## 軟體重要通知

### FT1A 型 SmartAXIS

茲因 FT1A 型 SmartAXIS 因軟體的關係引發下述異常現象，請使用該軟體的顧客，確認下述的異常內容之後採取對策。造成困擾深感抱歉，敬請見諒。

圖 2: Modbus RTU master 通信設定

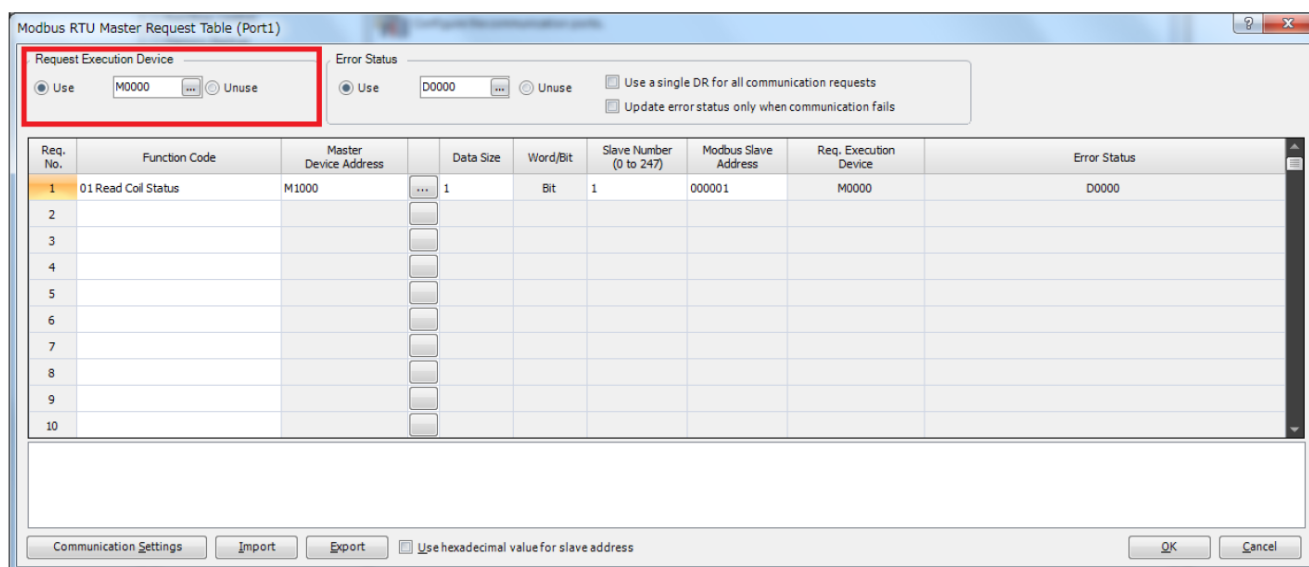
WindLDR 的機種設定內編程語言選擇了「FBD」時，若通信埠的設定指定為 Modbus RTU master，或 CONNECTION 設定是指定 Modbus TCP Client，則當透過該 request table「使用」通信執行 device 時(參照次頁的圖 2、圖 3)，通信執行 device 可能會發生即使是 OFF 也傳送 request 的異常狀況。

請將通信執行 device 變更為 [ 未使用(UNUSED) ] 或將編程語言變更為 [ 階梯圖(Ladder) ]。
